1.1 CONCEPTO TÉCNICO No. CT:	**7450**
1.2 ÁREA:	Análisis y Mitigación del Riesgo
1.3 COORDINACIÓN:	Estudios y Conceptos Técnico
1.4 REFERENCIA CRUZADA RADICADO FOPAE:	2014ER3117
1.5 RESPUESTA OFICIAL No.	RO-70834

2.1 SOLICITANTE:	Arquitecto German Moreno Galindo, Curador Urbano No.2
2.2 PROYECTO:	Calle 40A Sur No.7B-18 Este
2.3 LOCALIDAD:	4 – San Cristóbal
2.4 UPZ:	32 – San Blas
2.5 BARRIO O SECTOR CATASTRAL:	Bellavista Sur
2.6 DIRECCIÓN:	Calle 40A Sur No.7B-18 Este / Diagonal 39 B Sur No.8-16 Este (**)
2.7 CHIP:	AAA0003WECN
2.8 MANZANA CATASTRAL:	15
2.9 PREDIO CATASTRAL:	20
2.10 ÁREA (Ha):	0.0072 (*)
2.11 FECHA DE VISITA:	Mayo 29 de 2014

Figura 1. Localización general del proyecto ubicado en el predio de la Diagonal 39 B Sur No.8-16 Este, en el Plano Normativo de Amenaza por Remoción en Masa del POT (Decreto 364 de 2013), el cual se encuentra en Amenaza Media.

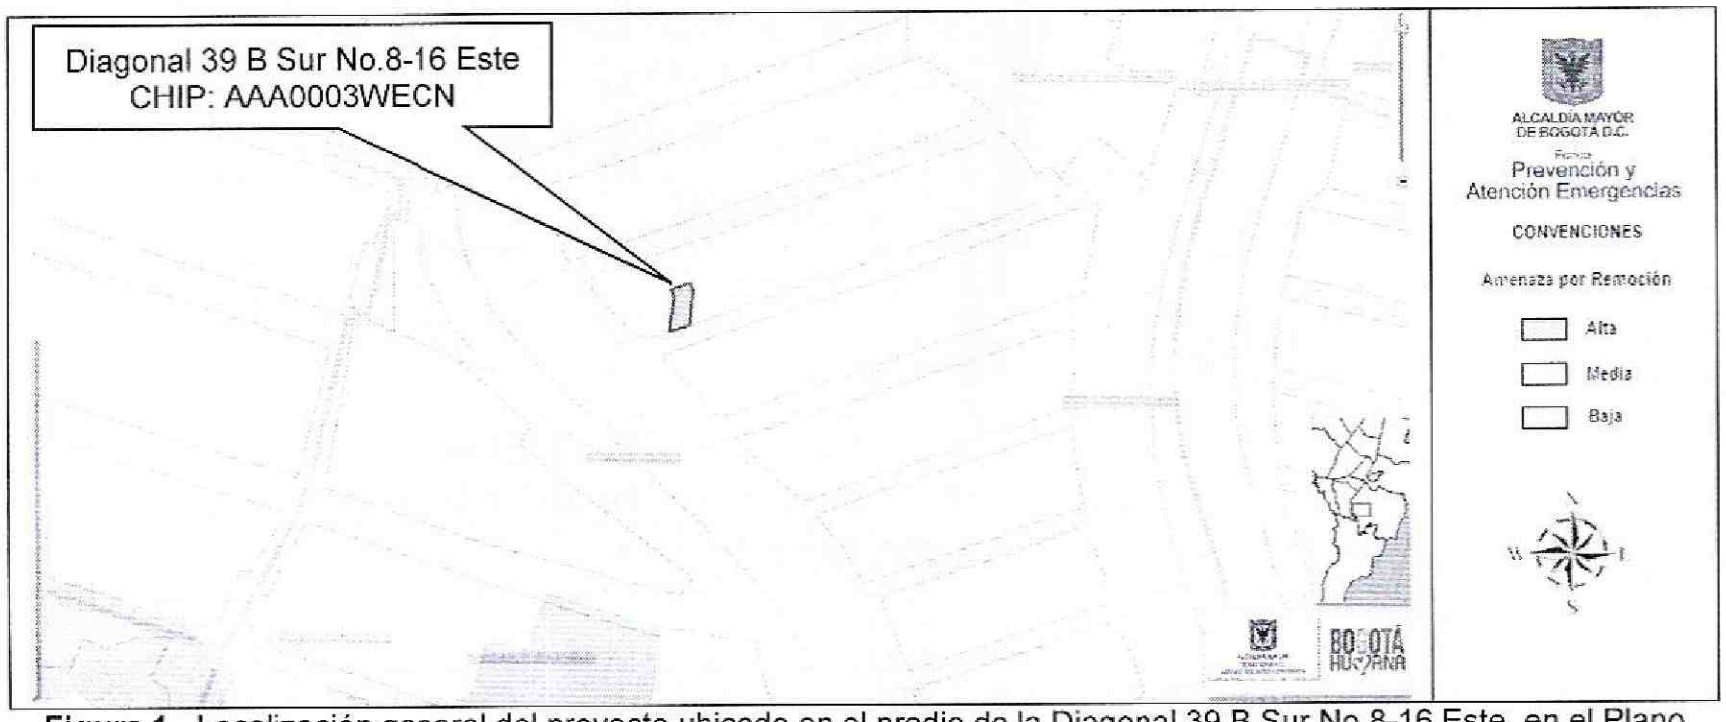
Conforme con el plano normativo de "Amenaza por Remoción en Masa" del Plan de Ordenamiento Territorial de Bogotá–POT, el sector en el que se localiza el proyecto ubicado en el predio de la Diagonal 39 B Sur No.8-16 Este, de la Localidad de San Cristóbal, se encuentra en una zona de Amenaza Media por procesos de remoción en masa (Figura 1).

Foto 1. Predio donde se desarrollará el proyecto de la Diagonal 39 B Sur No.8-16 Este, en el barrio Bellavista Sur de la localidad de San Cristóbal.

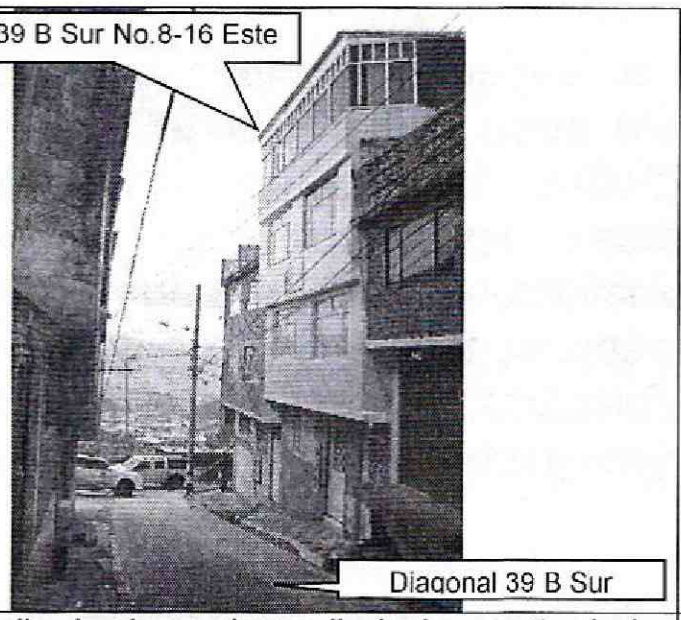
De acuerdo a la inspección visual realizada durante la visita técnica en el predio se encontró una edificación de cuatro (4) niveles, construida con mampostería de bloque de arcilla y estructura (vigas, columnas y placa de entrepiso) en concreto reforzado. Las viviendas vecinas construidas con mampostería de ladrillo y bloque de arcilla parcialmente confinadas con vigas y columnas de concreto reforzado no evidencian fallas de tipo estructural, ni daños que permitan inferir la presencia de procesos de inestabilidad geotécnica activos de carácter local dentro del área del proyecto. Sin embargo, con el fin de preservar las construcciones existentes, se recomienda para la construcción del proyecto, realizar análisis de estabilidad de las intervenciones de tal forma que se garanticen factores de seguridad no solo para el proyecto sino para las construcciones e infraestructura adyacente.

Es importante anotar, que en el momento de la visita no se observaron procesos de remoción en masa activos de carácter local ni general del terreno, ya que no se encontraron evidencias de ellos en la zona de influencia del proyecto.

Teniendo en cuenta los aspectos observados y evaluados en este concepto técnico, se considera que para la construcción del proyecto ubicado en el predio de la Diagonal 39 B Sur No.8-16 Este, en la Localidad de San Cristóbal, **NO SE REQUIERE** adelantar la FASE II del estudio detallado de amenaza y riesgo por remoción en masa, de acuerdo con lo establecido en la Resolución 227 de 2006; por otra parte, esto no exime al constructor del cumplimiento del resto de la
